**Műszaki üzenet**Szeleprugó(k) Zajok, Egyenetlen motorjárás, 15G6
VW; ARTEON (3H7, 3H8); 2.0 TDI; kW: 140**Referenciaszám(ok): 15G6****Hibatünet:**Egyenetlen motorjárás
Zajok a motor területén.**Ok:**

ábra

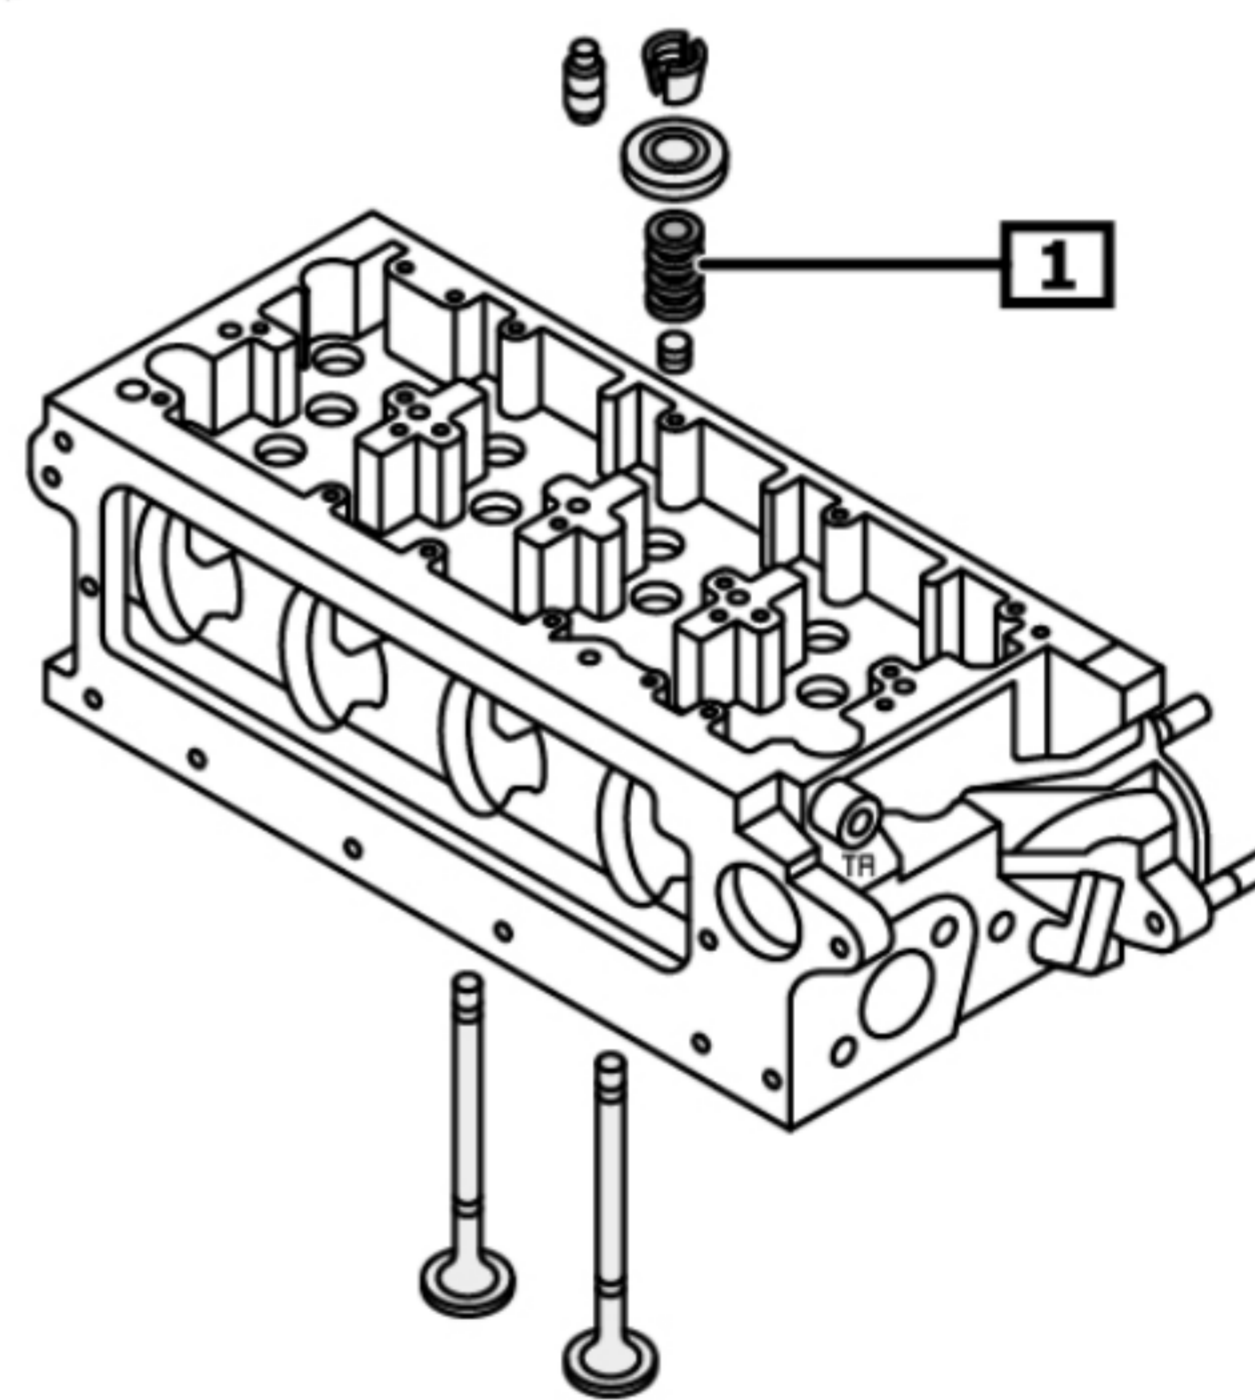
Alacsonyabb minőségű szeleprugókat szereltek be.

Eljárás módA szeleprugó(ka)t kicserélni. (1)
(lásd az ábrát)

1 Szeleprugó(k)

A szeleprugó(ka)t kicserélni.
